Čj.: MUBO/45260/2025/INV/HoJ

VYSVĚTLENÍ ZADÁVACÍ DOKUMENTACE č.5

**Ubytovna na ulici Revoluční v Bohumíně - ´Budova
B, T+K, spojovací trakt´**

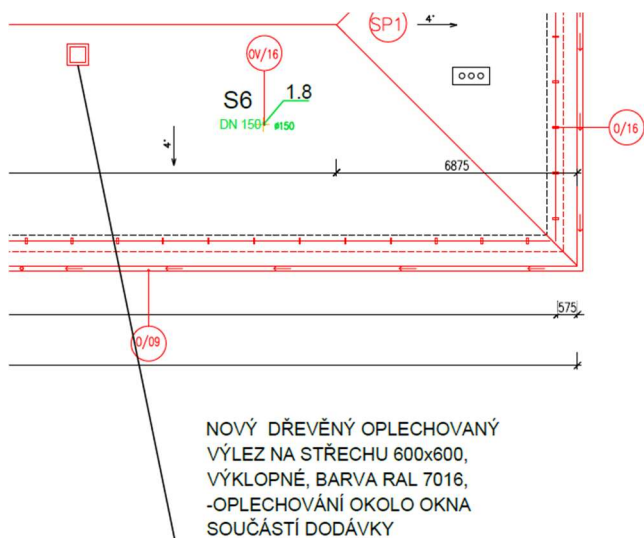
Výkaz výměr „BOSPOR_Ubytovací a sportovní zařízení_T+K_VV“ a výpis „D11b_019_Výpis_Ostatních_Výrobků“ Žádáme zadavatele o objasnění délkového rozměru výplně u položek č. 26 a 27 (6,5*2,82), ve výpise je u tohoto prvku uvedeno množství 15 m, v PD jsme dohledali pouze jeden prvek s označením OV/46.

Naceňte dveřní výplně tak, jak je uvedeno ve výkazu výměr.

Rolovací vrat s ochranným pouzdrům bubnu o rozměrech 5550x4480, barva RAL 701.

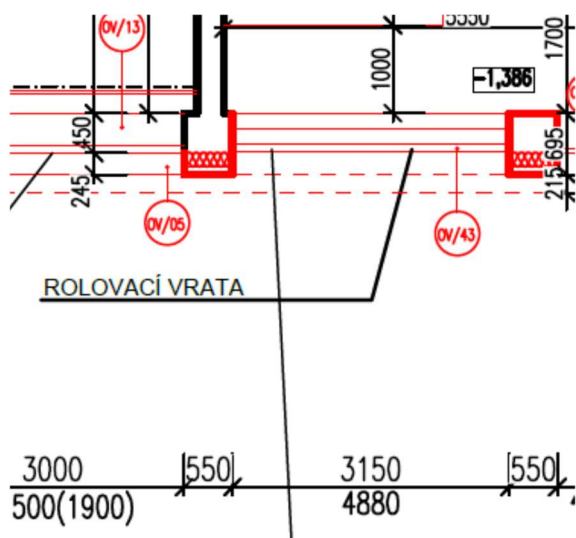
Dle výkresové části D11b_016_Výpis_Dveří, je pro pozici OV/43 uvedeno:

Avšak dle výkresu D11b_009_1NP_NS je rozměr otvoru pro rolovací vrata 3150x4880 mm:

V daném případě (pol. 28 a pol. 29) se bude jednat o dodávku a montáž vrat pro otvor šířky 3,15 m. Plocha vrat bude tedy cca 15,5 m2.
